# RENESAS TECHNICAL UPDATE

製品分類	MPU & MCU	発行番号	TN-16C-A235A/J	Rev.	第1版
題名	R32C/151 グループ ユーザーズマニュアル ハードウェア編の誤記訂正		情報分類	技術情報	
適用製品	R32C/151 グループ	対象ロット等	関連資料	R32C/151 グループ ユーザーズマニュアル ハードウェア編 Rev.1.10 (RJJ09B0535-0110)

R32C/151 グループ ユーザーズマニュアル ハードウェア編 Rev.1.10において誤記がありましたので、以下のとおり訂正いたします。

図7.1 クロック発生回路のブロック図

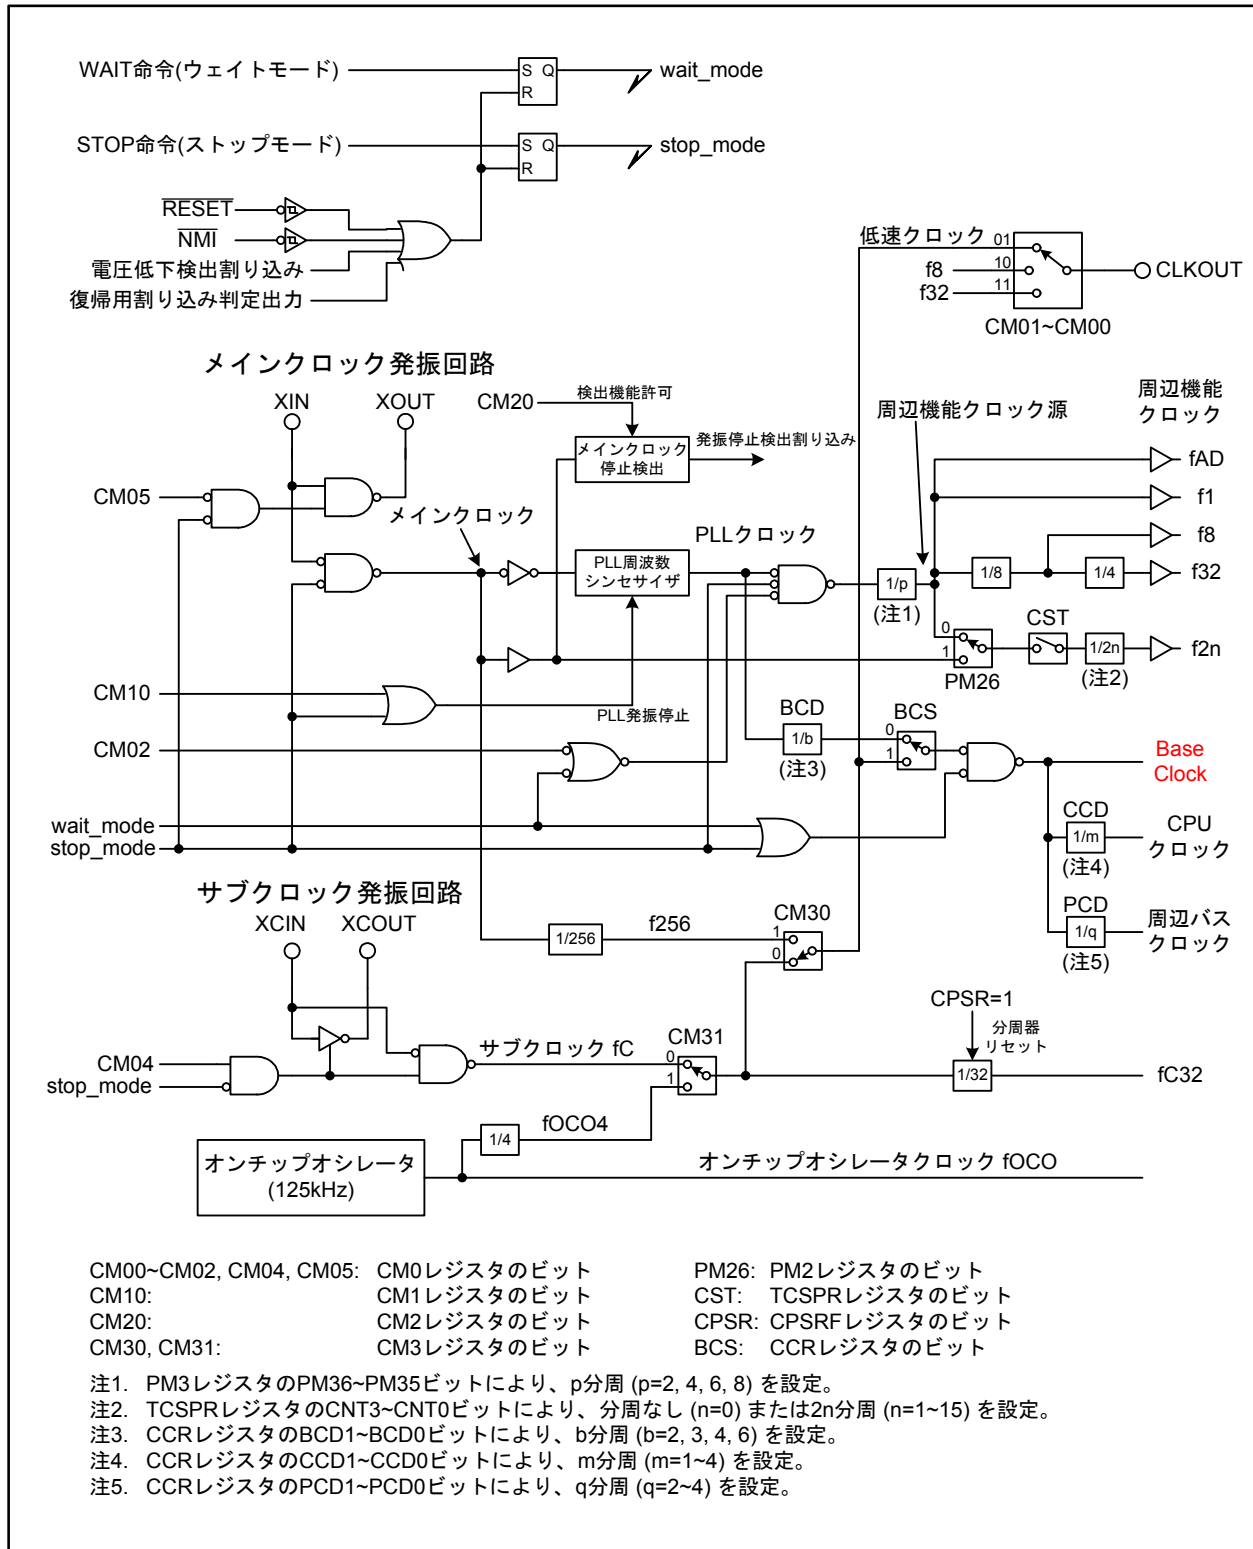
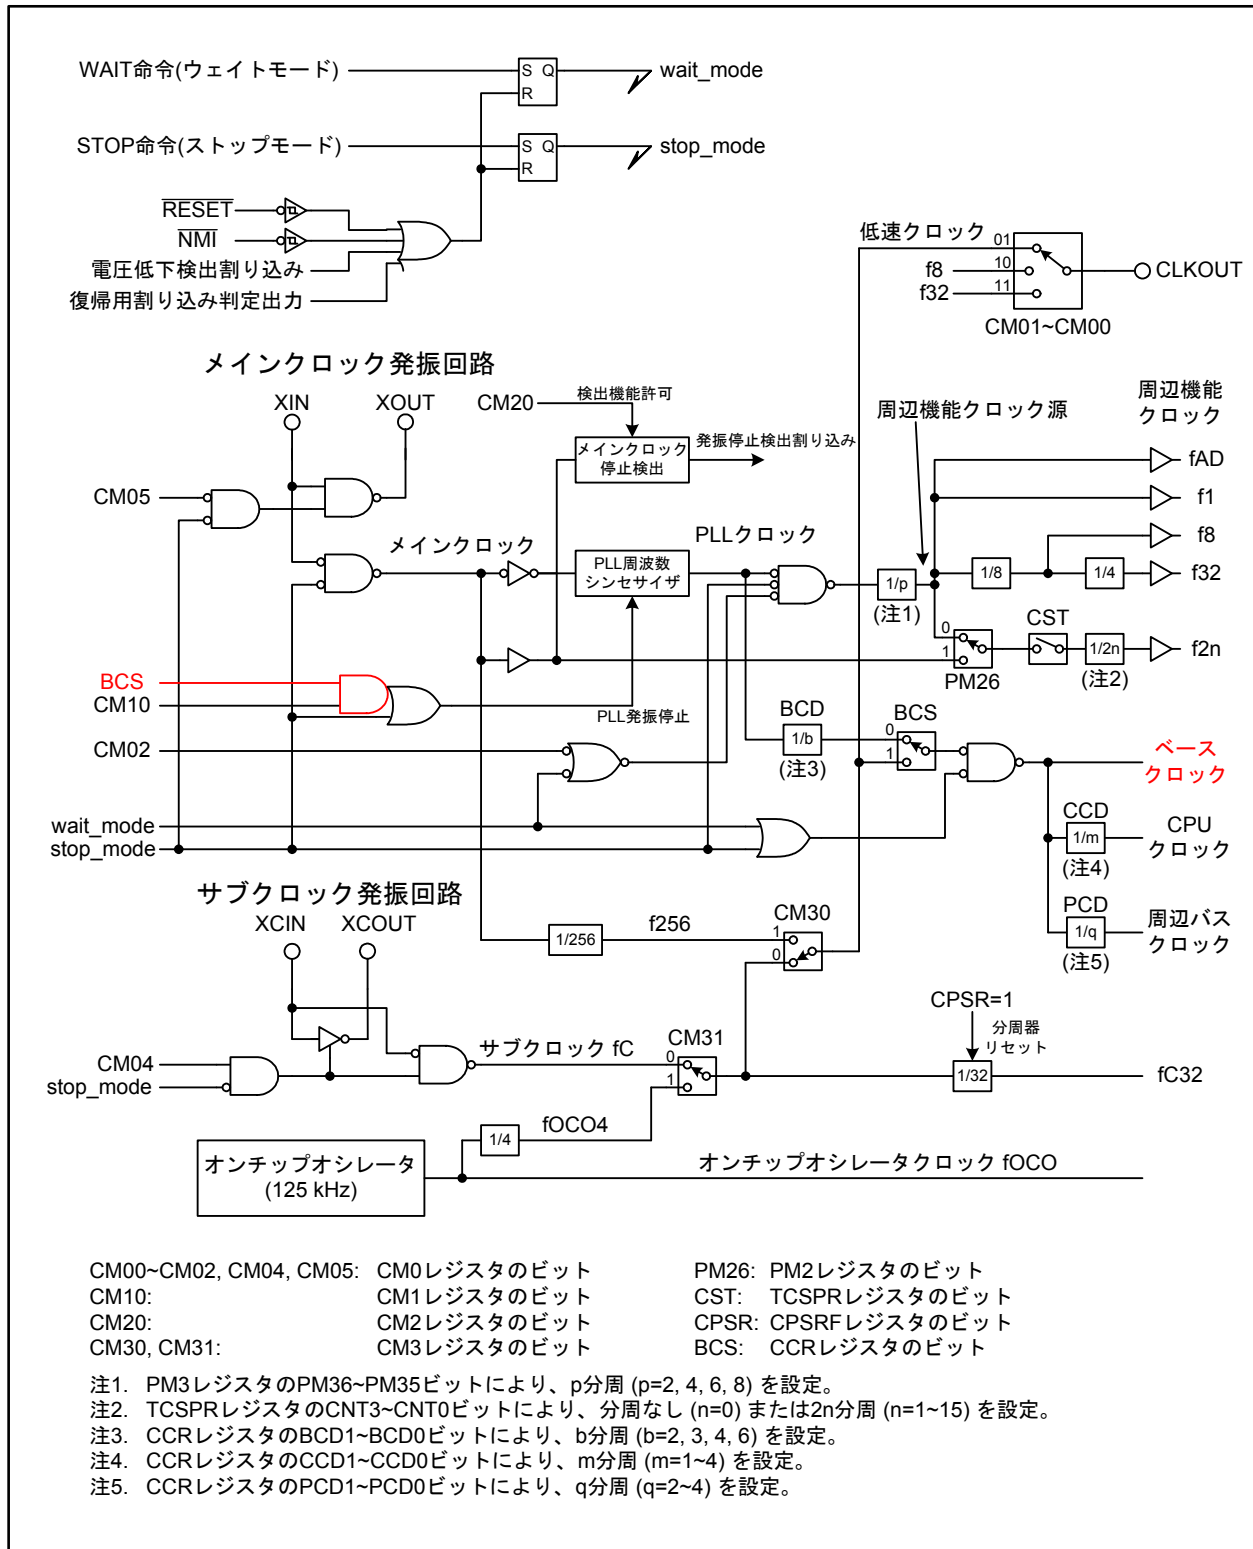
•Page 91 of 619

図7.1を以下のとおり訂正いたします。

図20.1 CRC演算回路のブロック図

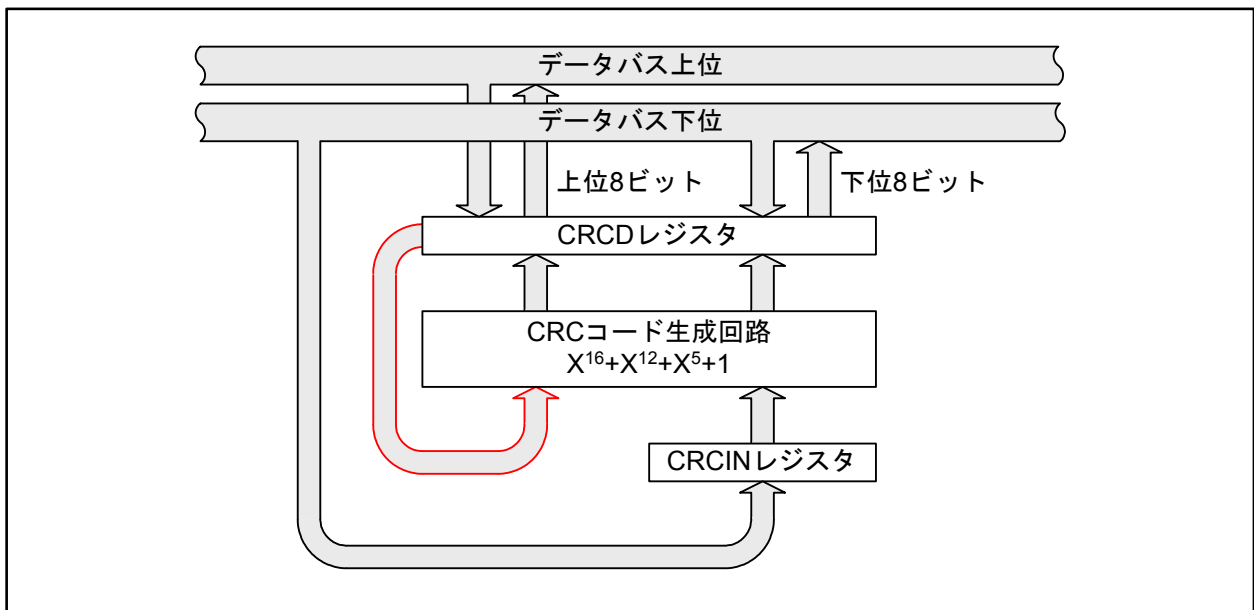
•Page 306 of 619

図20.1を以下のとおり訂正いたします。

図25.34 CAN動作モード間の遷移 (i=0, 1)

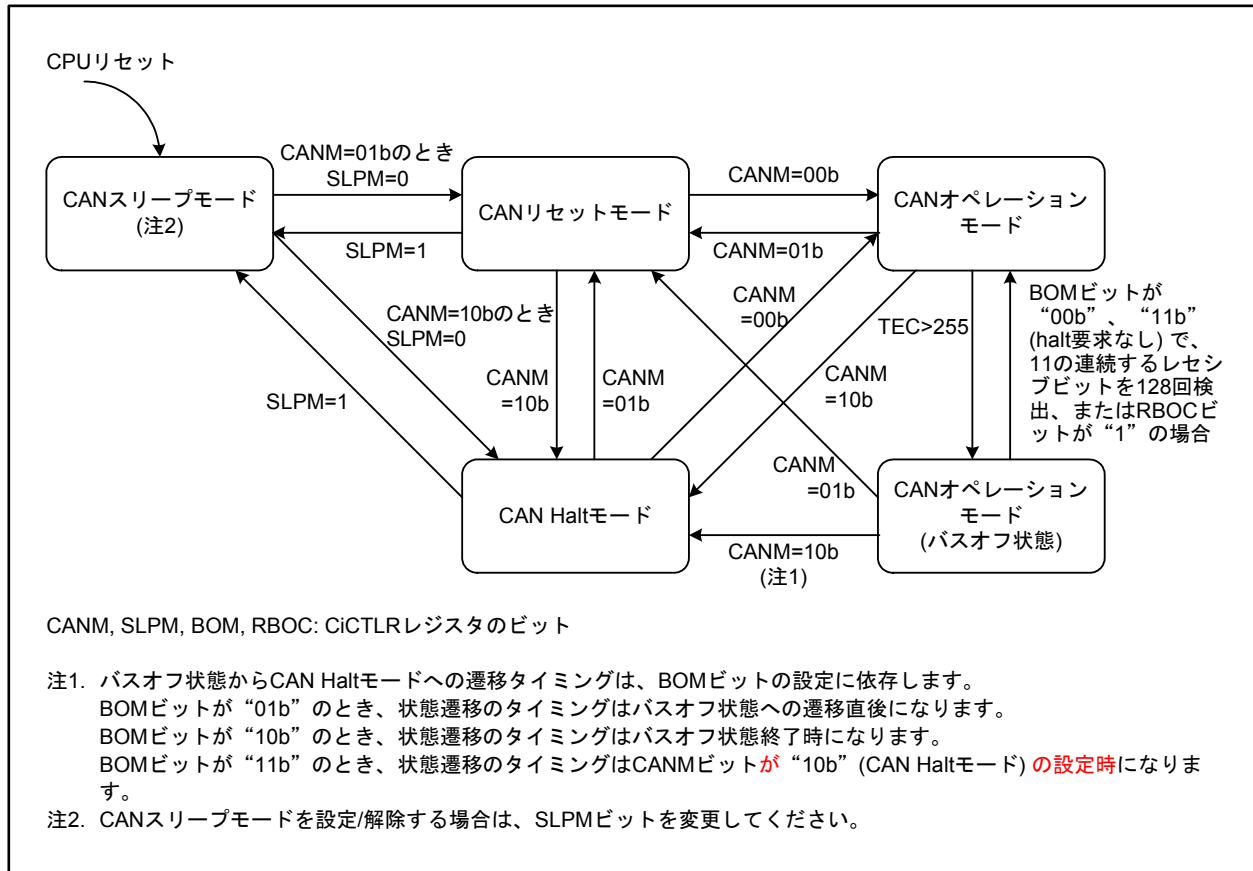
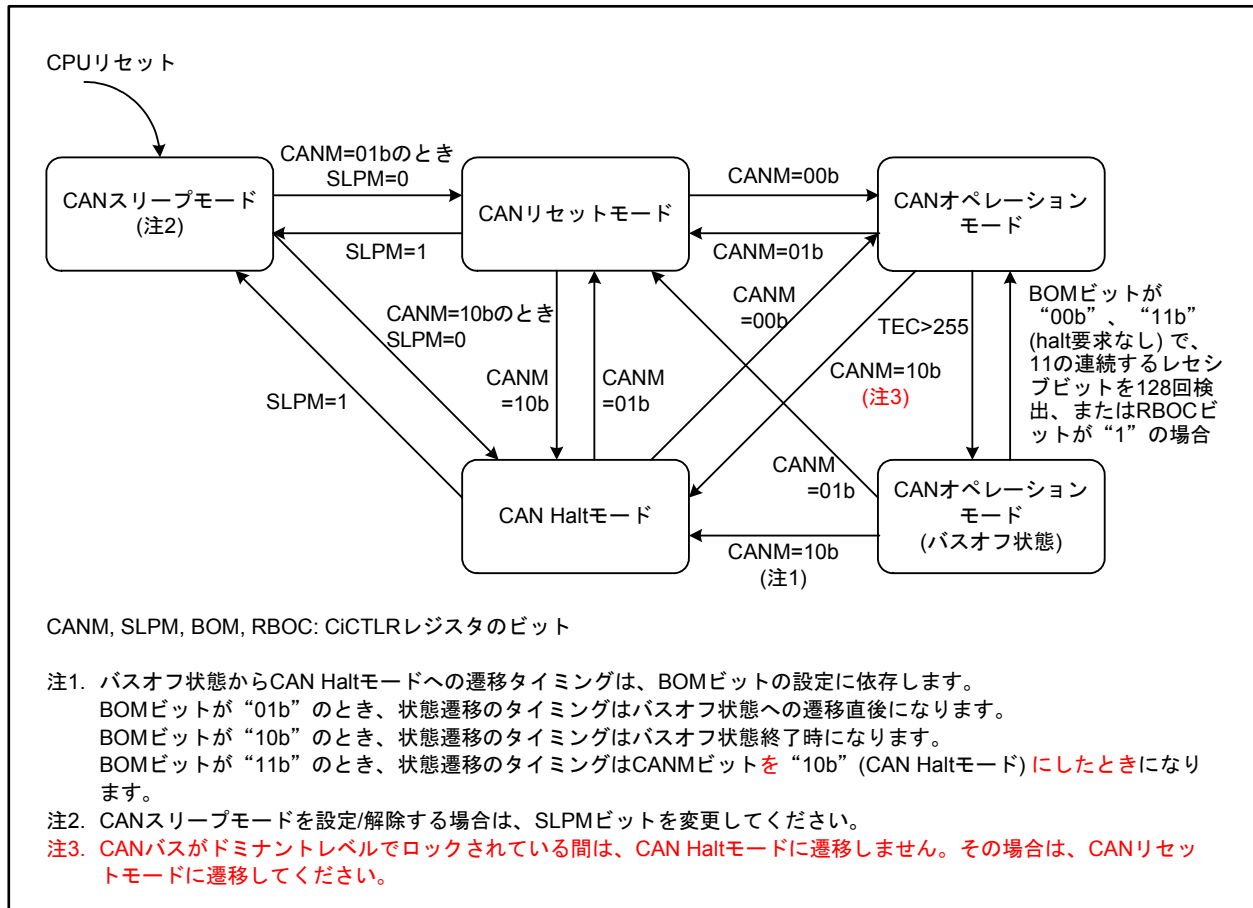
•Page 470 of 619

図25.34 に以下のとおり注3を追加いたします(TN-16C-A229A/J 参照)。

図26.1 入出力端子ブロック図(代表例) (i=0~15、j=0~7)

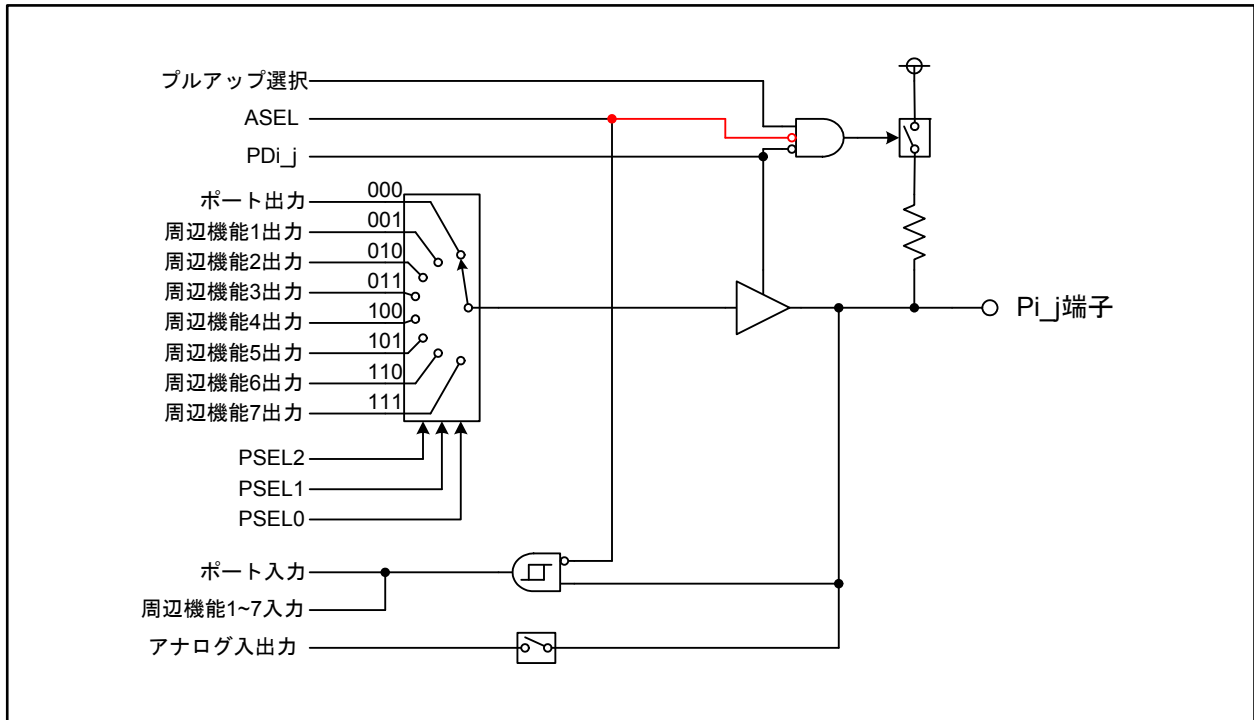
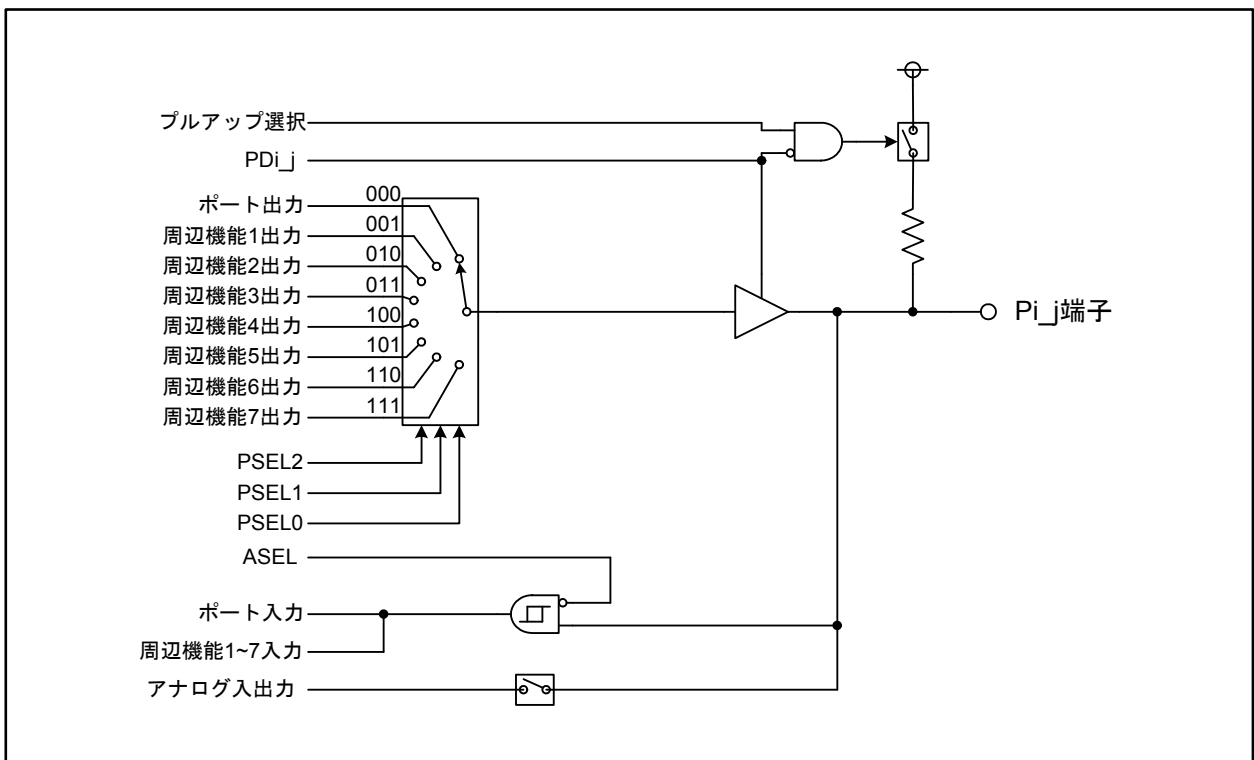
•Page 488 of 619

図26.1を以下のとおり訂正いたします(TN-16C-A199A/J 参照)。
